Proposition de Périmètres de Protection des eaux thermales et minérales présentée en séance du Conseil Municipal de Divonne les Bains (avril 2023) par la société ANTEA en charge de la préparation du dossier

Première Proposition de Périmètres de Protection (15,25 km²) :

Deuxième Proposition de Périmètres de Protection (6,26 km²) :

Constatations et Remarques :

Figure 2 : Périmètres de protection proposés en Bleu (Rapproché 2,4 km²), en Violet (Eloigné 3,87 km²), (Proposition suite réunion avec l'ARS de avril 2023)

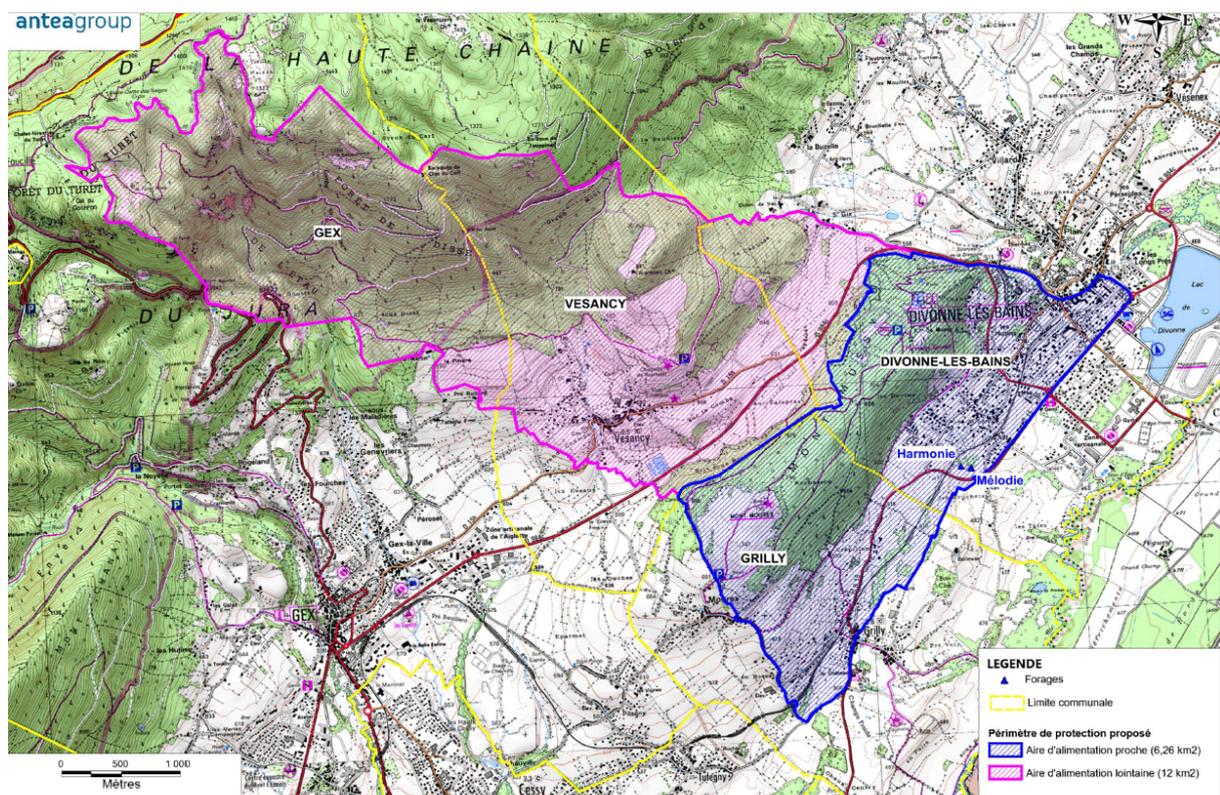
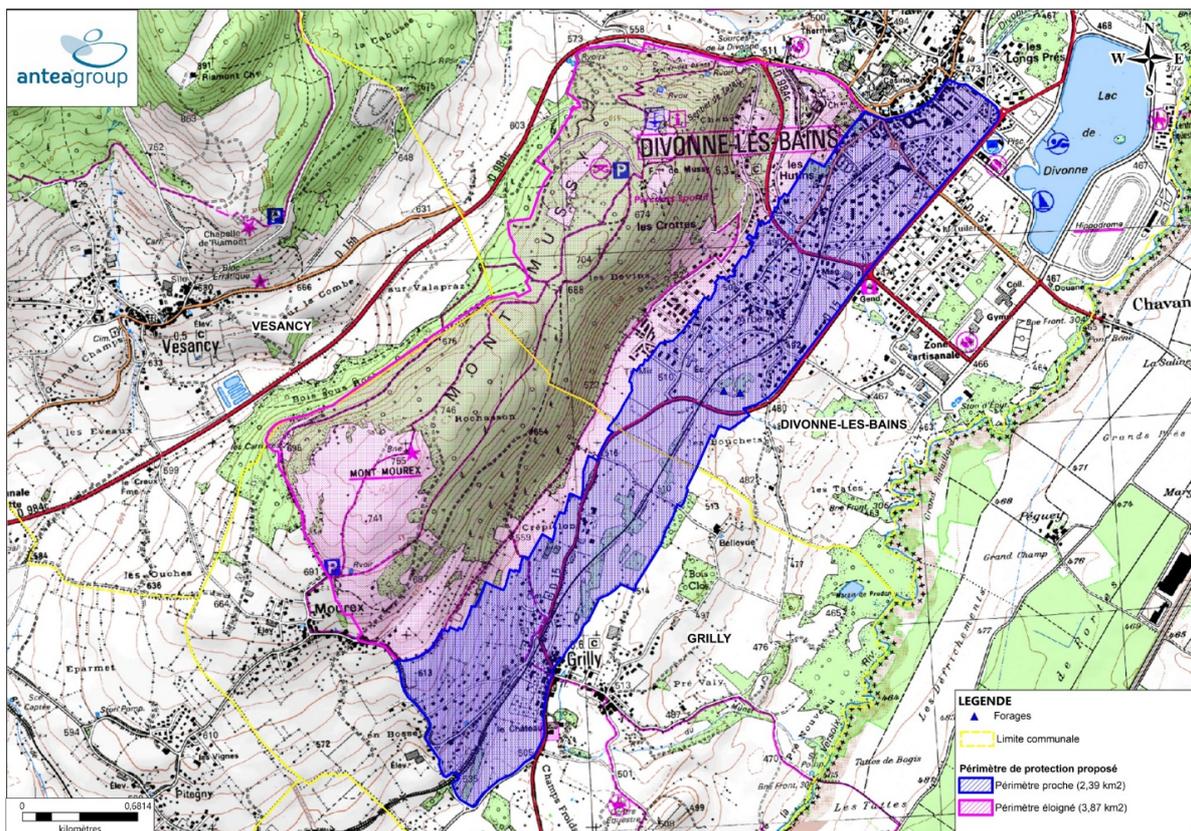
- (1) une réduction significative d'environ 60% des périmètres de protection initialement proposés (15,25 km² versus 6,26 km² après la réunion) et,
- (2) la disparition totale des surfaces de protection de la première version affectant les territoires des communes de Gex et Vesansy.

Les surfaces initialement proposées ont été réduites (60% de réduction) sans que, à notre connaissance, des arguments techniques nouveaux sur le mode de fonctionnement de l'aquifère associés aux forages et pompes des eaux thermales et minérales d'Arbère soient du domaine public.

Tout d'abord, les périmètres proposés dans la deuxième version nous semblent difficiles à valider techniquement, car les conclusions de la présentation ANTEA semblent ignorer des observations de terrain, la géologie, la tectonique et le rôle des failles, les positions et fonctionnements des résurgences, les données du forage de Grilly (acidification effectuée en mars 2019). Ce dernier, se retrouve aujourd'hui à l'intérieur du périmètre de protection rapproché alors que l'objectif du forage était d'alimenter le Pays de Gex avec une ressource en eau potable supplémentaire sous la responsabilité de la Régie des Eaux Gessiennes.

En outre, la géométrie des périmètres de protection de la deuxième version se retrouve étonnamment perpendiculaire aux axes préférentiels des écoulements de l'eau (toutes les résurgences observées à la base du Mont Mussy et Mont Mourex).

A présent, sur la base des lacunes argumentatives entre les deux versions présentées par ANTEA, il nous apparaît légitime de nous interroger, par exemple, sur les liens entre l'existence du site ISDI Molière (commune de Vesancy), l'existence du projet de stabulation proposé sur la même commune en 2019-2020 et la réduction des périmètres de protection de la deuxième version.

Rappelons que la première version proposées pour les périmètres de protection serait complètement incompatible avec l'ISDI Molière actuellement en activité. En effet, cette ISDI :

En conclusion, la réduction considérable des périmètres de protection présentés dans la deuxième version par le groupe ANTEA et soumise à la procédure de validation laisse des questions ouvertes, notamment en raison de l'absence de motifs pouvant justifier ce choix. Cela nous semble encore plus

surprenant à la lumière de considérations techniques qui mettent en évidence une évaluation erronée des paramètres hydrogéologiques du territoire examiné.
